樁，此外，本計畫風場(海龍二號風場)與海龍三號風場亦不會有同時進行打樁施作，以減少海域大規模施工之情形，已採行對環境影響衝擊最小程度之規劃。

## 1.4、李委員 克聰

## 貳、第二次專案小組審查結論及修正本確認意見回覆說明

圖1.3.3-1 計畫區附近海域取樣位置、砂樣粒徑及淨輸砂結果圖

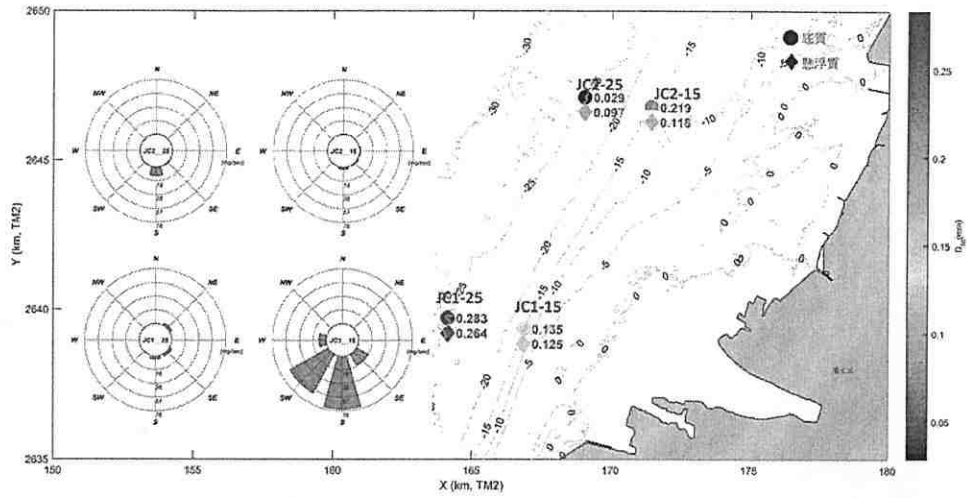
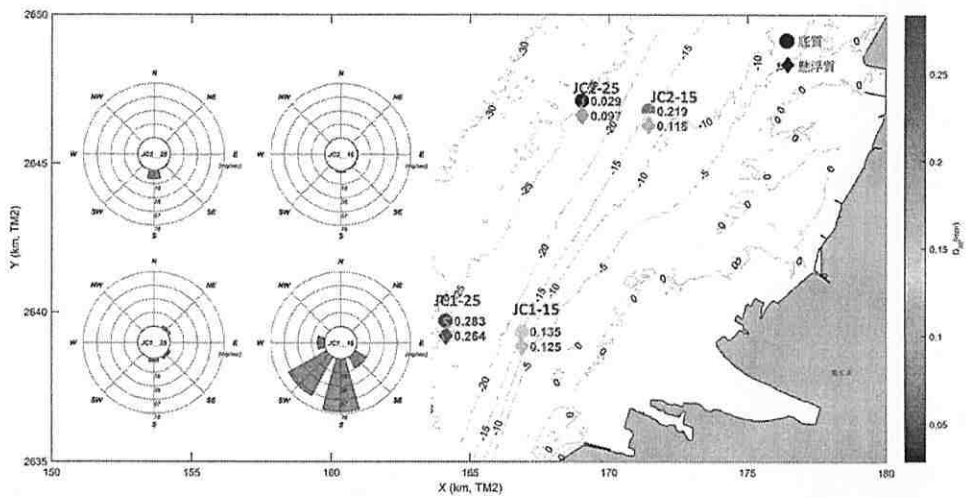
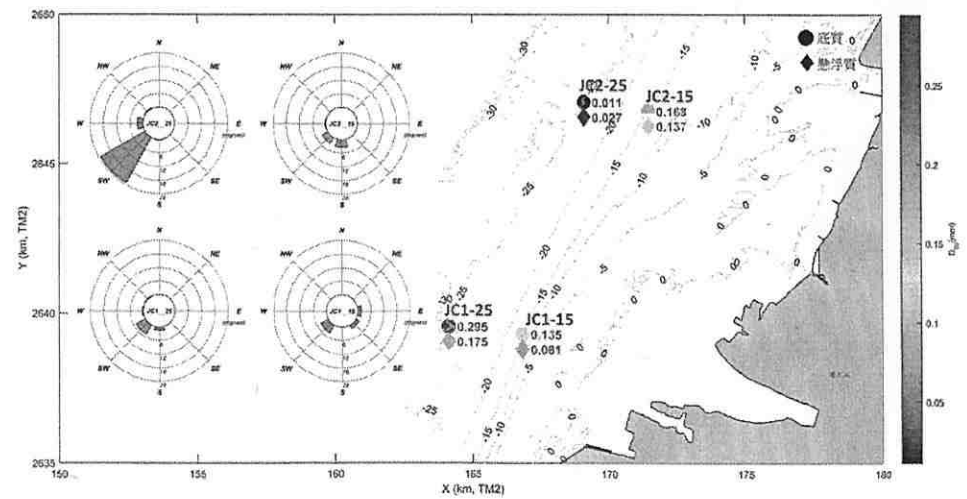
三、P.7-66有關懸浮固體之模擬，本案雖以施工時之最保守(最大)整地浚泥及浚挖溢量加以評估，然仍需有本地區底泥粒徑分析、重量百分比及比重等資料。

說明：遵照辦理。敬謝委員指教。本計畫於環書報告6.2.2節(第6-36~39頁)底質粒徑描述中參考「中國鋼鐵公司 29 號離岸風場預定地錨碇式 ADCP 海流、潮汐、波浪及漂砂與底質調查」，其附近之底值實際量測D50主要介於 0.25~0.38 公釐間，如圖1.3.3-1所示。此外，參考同屬航道外之「大彰化(東北、東南、西北、西南)離岸風力發電計畫環境影響說明書」，其4風場進行鑽探並分析粒徑，基本上粒徑中值(D50)均在0.100mm以上，大部分屬於砂質(sand)(比重約為1.7)，而較少細微顆粒如沉泥(silt)及黏土(clay)等，因此評估之逸出量應屬合理。

圖1.4.1-1 國外離岸風場事故統計圖

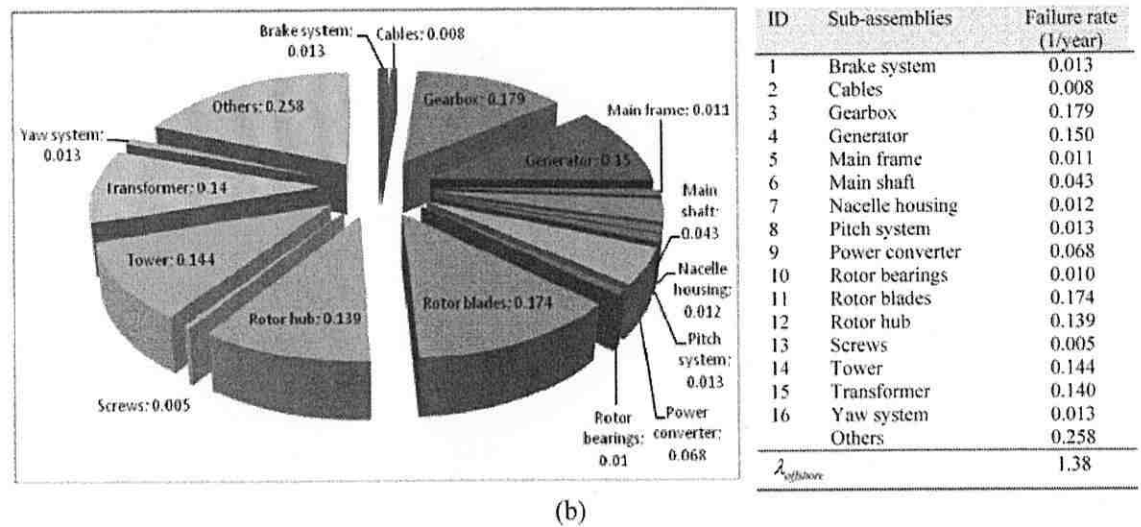
一、P7-206之安全評估包括天然災害、船舶碰撞、雷擊損害及施工營運維護等風險評估，建議應蒐集類似相關資料，盡量以量化方式評估其風險，並據而研擬風險預防措施。

說明：感謝委員指教。本計畫已初步評估天然災害、船舶碰撞、雷擊損害等風險，並以風險管控為考量，儘量排除作業中會造成人員健康安全之危害因素；此外，參考國外離岸風場事故的統計詳圖1.4.1-1，結果顯示雷擊、強風以及電源組件失誤容易造成火災；而過大的風速以及紊流強度會造成塔架倒塌及葉片損壞。因此，在本計畫開發初期即針對環境風險度高之機構做完整的研究，特別注意機電設備及風機結構製造安裝的品質；並於施工與運維階段，擬定相關安全計畫，以避免風機意外事故的發生。

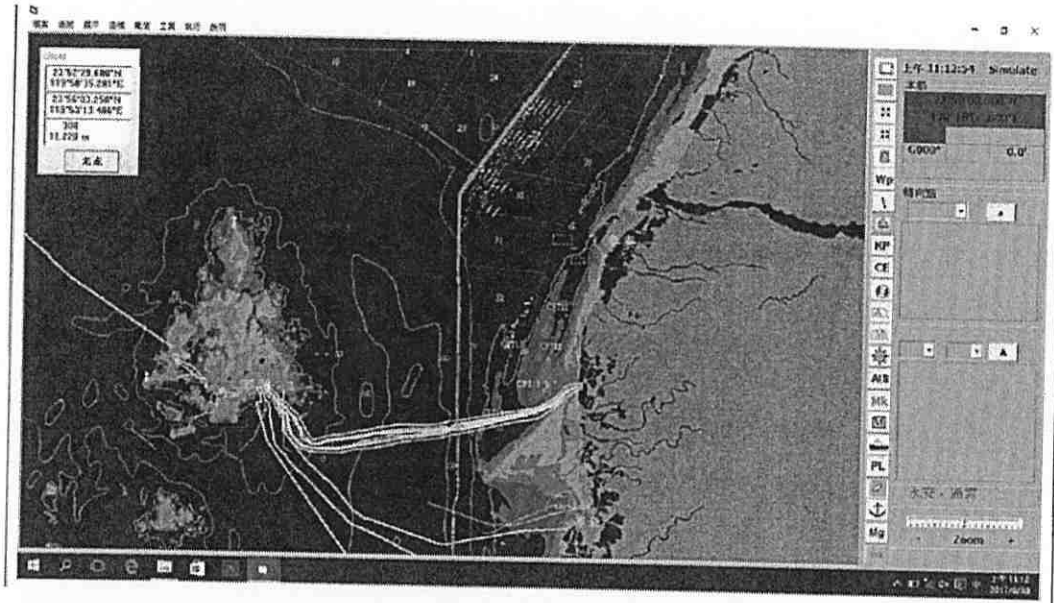
- 一、海龍二號(19號)風場最近距離達11,228公尺，但位於本公司經管之海底天然氣輸送管線西側，有電纜跨越之問題(如圖)，屆時須召開技術相關會議，討論間隔保護工及施工方法。

說明：敬謝指教。有關本計畫電纜跨越海底天然氣輸送管線之問題，將配合中油公司召開技術相關會議，討論間隔保護工及施工方法。

圖 2.3.2-1 本計畫施工期間海域懸浮固體濃度增量模擬結果示意圖(低潮位)

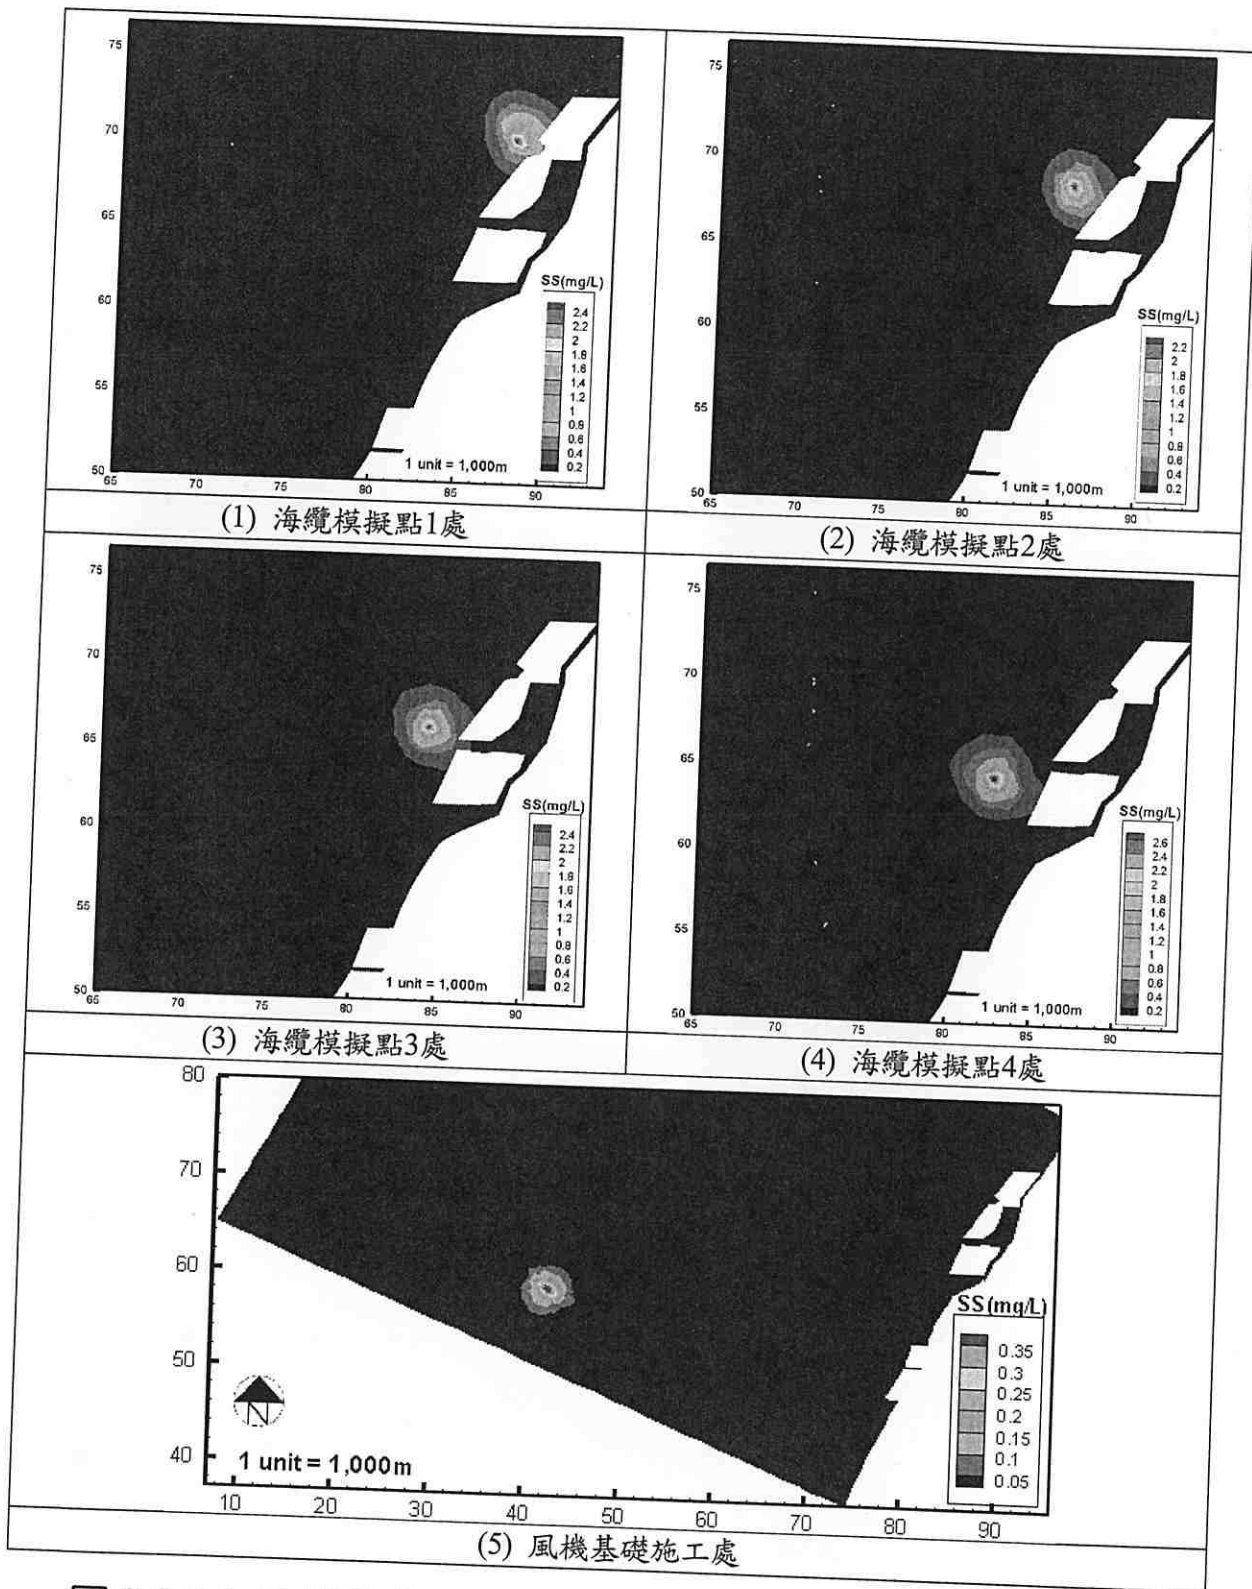
二、施工階段海域水質減輕對策列有「為降低減少懸浮固體於近海岸施工時影響，施工範圍邊界將設置防濁幕避免懸浮物質擴散」之案件，應進一步說明採用時機，並推估海域水質污染程度、範圍與影響時間及預計改善結果等。(如已說明者免再補充)

本計畫針對懸浮固體進行連續增量後之分佈模擬分析，由模擬結果可知，連續施工約14日達到大致穩定平衡狀態，水質僅隨漲、退潮改變而有小幅度變化，而在低潮時因海水位較低通常有較大增量之情形，亦即屬於較差之環境條件，故模擬分析結果均以低潮位時進行的海事工程所產生之懸浮固體濃度增量，分述如下：

模擬範圍以最近岸邊之機組進行施工時懸浮固體增量評估，如表2.3.2-1增量說明。風機基礎施工時因水深較深，距200公尺處懸浮固體濃度增量已降為約0.38mg/l、500公尺處增量僅約0.35mg/l、1,000公尺處則約0.25mg/l，而基礎位置距岸邊已達約40~50公里，對陸域岸邊已無影響。由此分析結果可知，在施工期間所造成之懸浮固體經一日二回潮之流況往來帶動下，可於短距離內迅速擴散，將不對海域造成太大影響。

圖 2.3.3-1 海鼎 3 號、海龍 2 號計畫靠近航道相鄰最近之機組配置方案示意圖

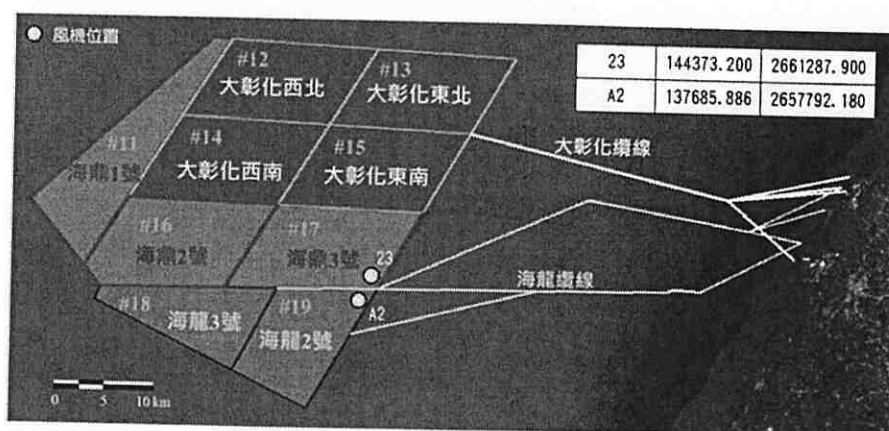
三、近期彰化縣沿海有諸多設置離岸風力發電計畫，相關開發計畫於施工期間及營運期間懸浮固體濃度之加乘效應，請開發單位納入分析，並以量化數據說明對海域水質影響。

基礎施工包含浚挖整地、打樁及拋石及保護工等工作，打樁時僅對水體及底床有些許擾動，因此評估時係以浚挖及拋石為分析依據。本方案假設未來海鼎3號計畫靠近航道最南側之機組與海龍2計畫靠近航道最北側之機組同時進行基礎施工之情境（如圖2.3.3-1所示）。

圖2.3.4-1 彰化縣應變設備地圖

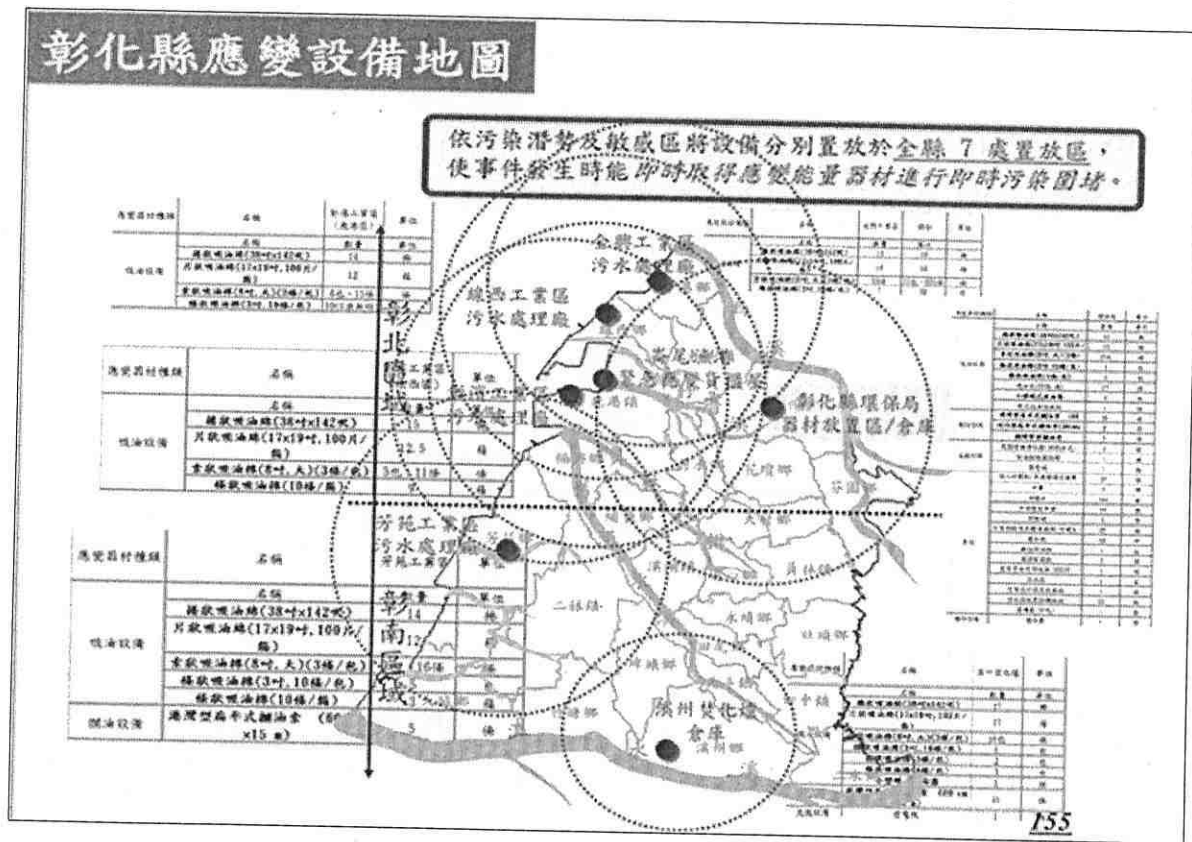
四、油污染應變處理方式僅列出通報相關主管機關，未見開發單位應變資材之掌握，及鄰近區域應變資材之位置與數量，請再檢視及補充說明。如發生漏油事件，開發單位亦應有相關之應變資材與設備來處理油污染，請確實整備。

(四) 本計畫作業範圍屬彰化縣海域，目前彰化縣已依據海洋污染潛勢及敏感區位，將相關之應變資材及設備分別放置於7處，詳如圖2.3.4-1。

圖2.4.4-1 本計畫與鄰近風場聯合設置鳥類監測系統示意圖

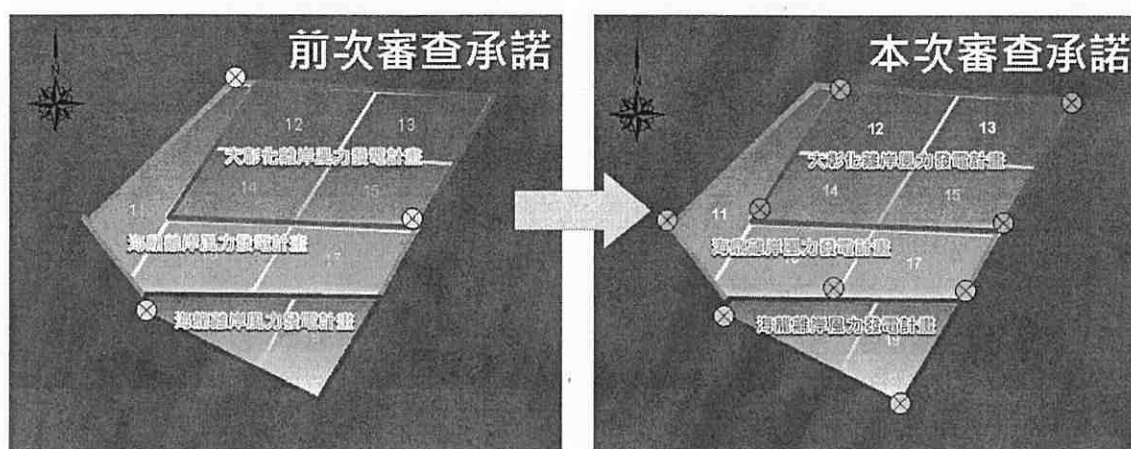
八、P.8-16頁圖8.1.2.1-1為本次新增，為因應大彰化、海鼎、海龍3集團聯合設置鳥類監測系統，但說明將設置一處風機，位置則依各風場核准開發順序決定，故圖8.1.2.1-1其測站位置是否僅為示意圖，請補充說明或備註。

說明：敬謝指教。海龍案(本案)、大彰化案及海鼎案將聯合設置鳥類監測系統，三個開發集團將於每個風場中設置一處監測系統，包含熱影像、音波麥克風及雷達等儀器或屆時更高科技之監測設施，以觀測鳥類活動情形。三開發集團亦將共享監控結果，以分析不同方向之鳥類活動情形，初步規劃可能設置位置示意圖詳圖2.4.4-1，實際設置位置將依據風場設置的順序以及風機配置選擇適切位置。

圖2.8.1-1 距離最近的海巡署岸際雷達站位置：吉貝

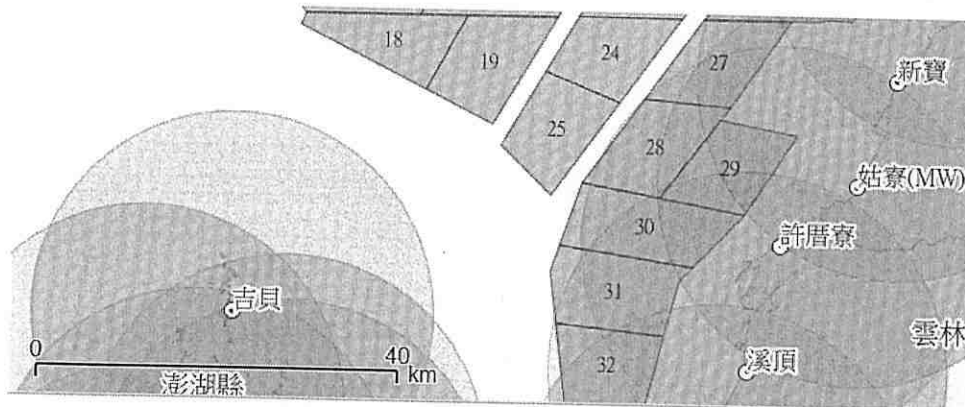
### 一、恐影響「新寶、姑寮、許厝寮」等岸際雷達偵蒐。

說明：敬謝指教。本計畫風場(海龍二號, 19號潛力場址) 距離最近的海巡岸際雷達站是吉貝雷達站, 如圖2.8.1-1標示「吉貝」的點位, 其最近距離約18.3浬, 已超出岸際雷達的12浬範圍, 對於海巡署岸際雷達目標偵測應無明顯影響。而「新寶、姑寮、許厝寮」等岸際雷達距離本計畫風場更遠, 初步評估本計畫風場開發對於其岸際雷達偵蒐應無明顯直接影響。
